Bureau  
d'audiences  
publiques sur  
l'environnement

Rapport 304

**Projet intégré de construction  
du boulevard René-Lévesque  
et du prolongement ouest  
du boulevard de Portland à Sherbrooke**

Rapport d'enquête et d'audience publique

Figure 3 Les coupes types des boulevards et de la traversée de la zone de conservation

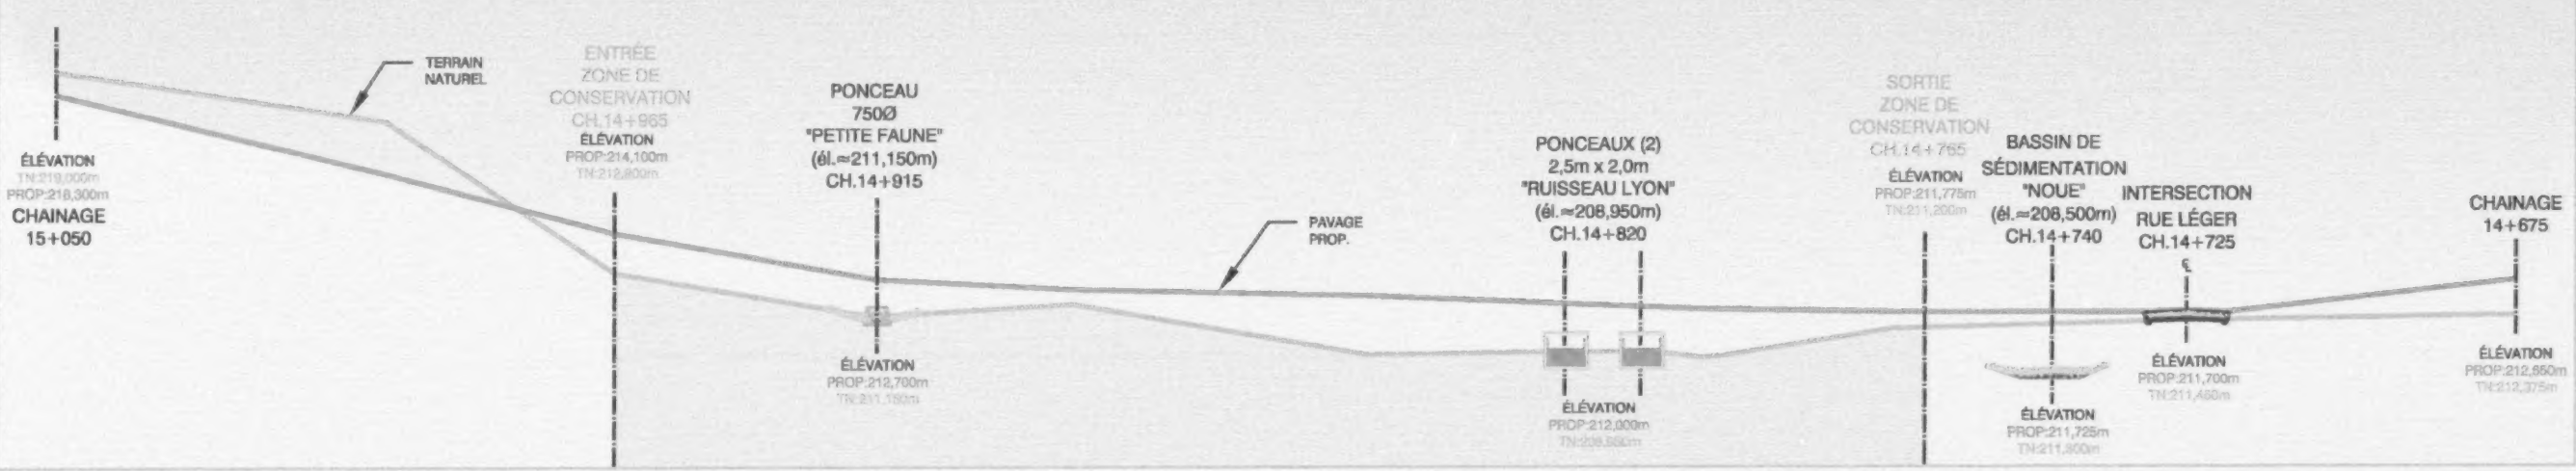
Sur le boulevard René-Lévesque, l'aménagement d'une piste de 5,0 m de largeur au centre d'un terre-plein aménagé de 12,0 m est prévu (figure 3). Des tunnels, également de 5,0 m de largeur, seraient construits pour permettre aux usagers de passer sous les carrefours giratoires. Ces tunnels seraient éclairés en tout temps et des caméras de surveillance reliées au service de police pourraient y être installées (M. Denis Gélinas, DT2, p. 62). Selon les normes de conception routière du ministère des Transports, la surface de roulement doit être d'au moins 4,5 m de largeur lorsque le tunnel est emprunté par des cyclistes et des piétons, puisque ceux-ci circulent à des vitesses différentes. Un cycliste doit être en mesure d'éviter une collision avec un piéton circulant plus lentement que lui. De plus, « les cyclistes devraient être en mesure de voir l'extrémité du tunnel lorsqu'ils s'y engagent » (Ministère des Transports, 2013, chapitre 15, p. 29).

Par ailleurs, sur le boulevard de Portland, la piste traversant le milieu humide sans bande tampon avec la chaussée, même si elle est bordée d'un muret de béton ou New Jersey, soulève des questions à l'égard de la sécurité et du confort. Les cyclistes et les piétons se retrouveraient dans un parc industriel au centre d'un boulevard à quatre voies emprunté par des véhicules lourds avec le risque de se faire éclabousser par temps pluvieux ou en hiver. Rappelons que cette configuration a été retenue par le promoteur en vue de limiter les travaux à l'intérieur de l'emprise prévue de 35 m de largeur dans le milieu humide traversé (DA1, p. 99 ; M. Yves Tremblay, DT2, p. 15).

Figure 4 Plan type du carrefour giratoire à deux voies de circulation

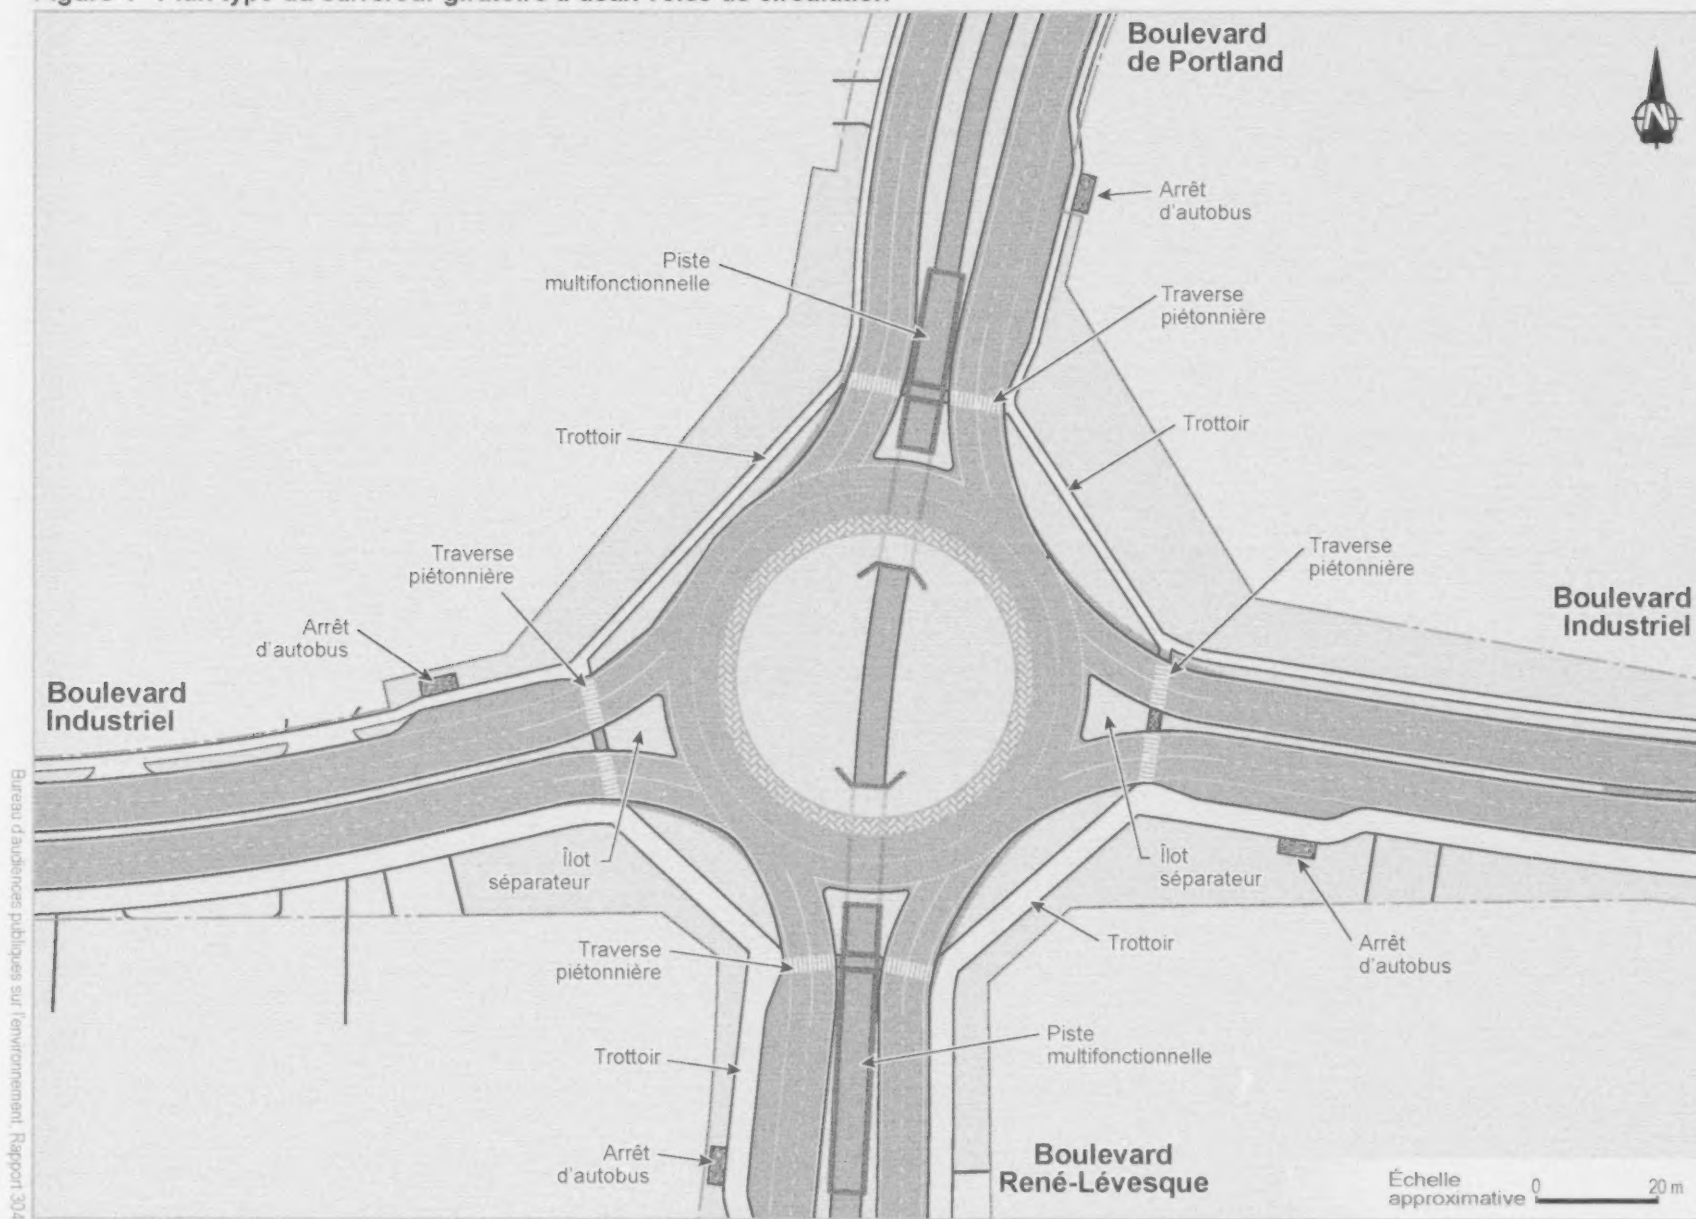
Le promoteur prévoit aménager un carrefour giratoire de 35 m de rayon extérieur comprenant 2 voies de circulation à l'intersection des boulevards de Portland, Industriel et René-Lévesque (figure 4). Ce « grand giratoire<sup>1</sup> » permettrait de suffire au nombre et aux types de véhicules qui circuleraient dans ce carrefour. Ce dernier supporterait un volume élevé de circulation, avec une proportion de 5 % à 10 % de véhicules lourds, provenant notamment du parc industriel régional de Sherbrooke. La convergence de 2 voies à une seule, sur une longueur d'environ 200 m, serait nécessaire aux approches des boulevards Industriel et René-Lévesque pour assurer une transition sécuritaire (figure 2) (DQ6.1, p. 5 ; M. Denis Gélinas, DT1, p. 28, 92 et 93). La conception géométrique de l'approche ouest impliquerait une collaboration avec le ministère des Transports, étant donné qu'elle se situe sur le tronçon du boulevard Industriel de juridiction provinciale (PR6, avis n° 14 et 15 ; M. Denis Gélinas, DT1, p. 61). Sur le boulevard René-Lévesque, 3 « carrefours giratoires moyens » de 17,5 m de rayon

Afin de rendre plus sécuritaires les déplacements des piétons dans les giratoires, le promoteur prévoit des îlots séparateurs pour traverser le boulevard en deux temps aux entrées et aux sorties du giratoire. Il prévoit également des passages pour piétons indiqués par un marquage au sol accordant la priorité aux piétons (figure 4). Le ministère des Transports estime que ces passages doivent se situer à au moins une longueur de voiture (6 m) de la ligne de « Cédez le passage » dans les giratoires à une voie et à trois longueurs de voiture pour les giratoires à plusieurs voies. Ces distances permettent à un automobiliste d'attendre avant de s'insérer dans le giratoire ou d'en

- ♦ *La commission d'enquête constate que les carrefours giratoires sur les boulevards de Portland et René-Lévesque offriraient une sécurité accrue aux automobilistes comparativement aux carrefours conventionnels. Toutefois, cet avantage sur le plan de la sécurité routière serait moins marqué pour le carrefour Portland/Industriel/René-Lévesque étant donné son gabarit et ses voies multiples.*
- ♦ **Avis** – *La commission d'enquête est d'avis que la performance des carrefours giratoires sur le plan de la sécurité routière devrait faire l'objet d'un suivi du promoteur en collaboration avec le ministère des Transports afin d'enrichir les données actuellement collectées par le Ministère.*

Figure 5 Les milieux humides du boulevard de Portland

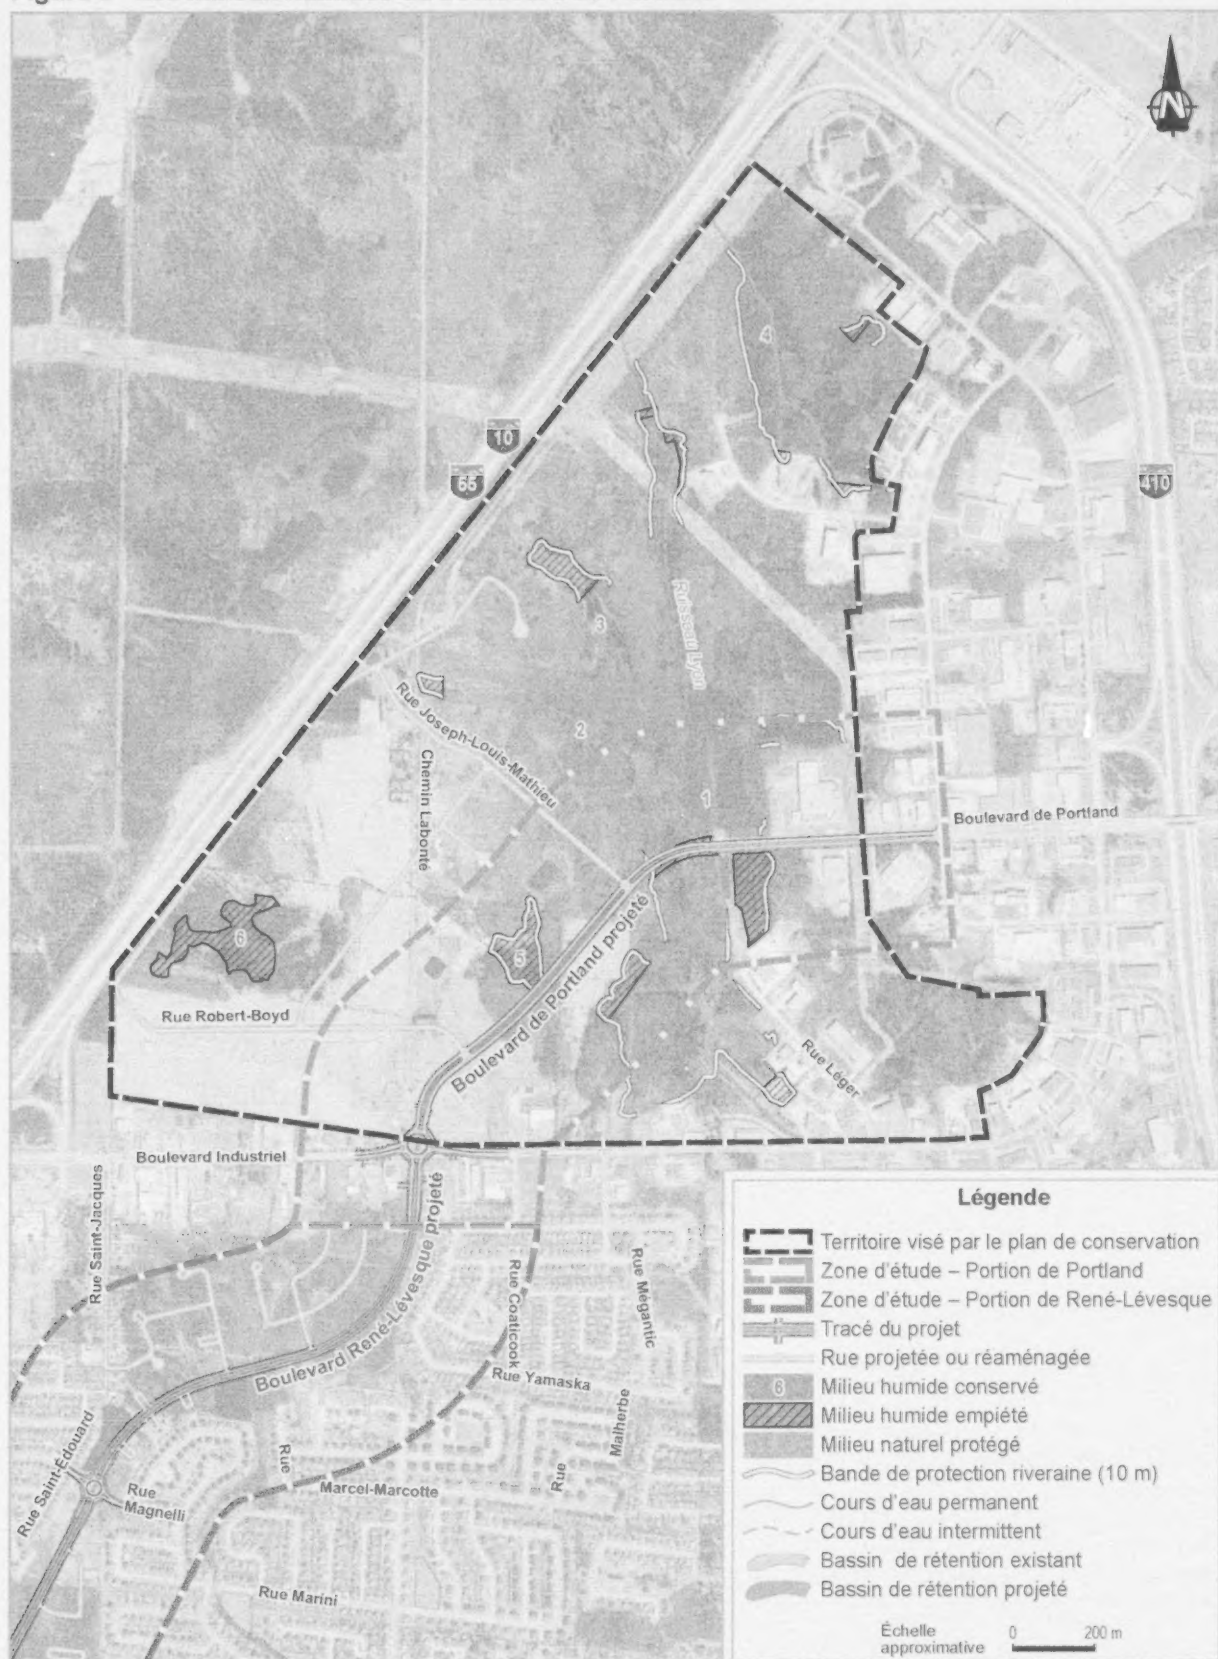
La zone d'étude compte trois milieux humides<sup>2</sup>, les milieux 1, 2 et 5 (figure 5). Essentiellement, ces milieux sont caractérisés par la présence de marécages arborescents comprenant, pour certains, des secteurs arbustifs. Les principales espèces floristiques présentes sont le sapin baumier, l'érable rouge, le frêne noir, l'orme d'Amérique, le thuya occidental, l'aulne rugueux et le saule (PR3.1, p. 30, 31 et 40 ; PR5.1, annexe 1, p. 8 et 9). En ce qui concerne les boisés, la majorité a subi une transformation importante attribuable aux activités agricoles et forestières. Ces boisés sont pour la plupart formés de peuplements en régénération et de groupements forestiers de transition. Par ailleurs, aucun écosystème forestier exceptionnel ne se retrouve dans la zone d'étude.

Le prolongement du boulevard de Portland traverserait, dans un axe est-ouest, le centre du milieu humide 1 sur une longueur d'environ 200 m et dans une emprise de 35 m de largeur, entraînant la fragmentation faunique et hydrologique de ce milieu naturel (figure 5) (M. Denis Gélinas, DT2, p. 45). Le ministère du Développement durable, de l'Environnement, de la Faune et des Parcs indique que, bien que les fonctions écologiques de l'écosystème seraient perturbées dans la portion sud du

Pour maintenir un écoulement naturel des eaux de ruissellement vers le milieu humide 1 et s'assurer de réduire l'apport de sédiments et de contaminants provenant principalement des huiles de surface, le promoteur prévoit l'aménagement de bassins de rétention. Le prolongement du boulevard de Portland nécessiterait la construction d'un bassin de rétention situé approximativement au sud de l'embranchement du milieu humide. Ultérieurement, lors du déploiement du réseau routier dans le parc industriel, d'autres bassins de rétention seraient mis en place (figure 5). Ces bassins seraient aménagés en conformité avec les règles d'application du *Guide de gestion des eaux pluviales* du ministère du Développement durable, de l'Environnement, de la Faune et des Parcs (PR5.1, p. 39 ; M. Daniel Leblanc, DT1, p. 71). De plus, afin de réduire la contamination du milieu humide 1 par les sels de voirie et autres contaminants, le promoteur prévoit l'aménagement de murets de chaque côté du tronçon de route qui traverserait le milieu humide et une redirection de l'eau recueillie vers le réseau de drainage (M. Denis Gélinas, DT2, p. 29 et 45).
